改善箇所説明図

不具合発生箇所

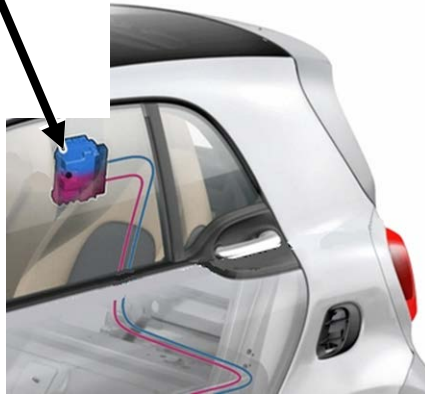
エンジンコントロールユニット

注: は対策プログラムに書き換える部位を示す

エンジンコントロールユニットにおいて、制御プログラムが不適切なため、エンジンコンポーネントの製造ばらつきにより、排出ガスに含まれる非メタン系炭化水素(NMHC)、および窒素酸化物(NO_x)排出量が平成17年基準排出ガス75%低減レベルを満たさないおそれがある。

改善の内容

全車両、エンジンコントロールユニットの制御プログラムを対策プログラムに書き換える。
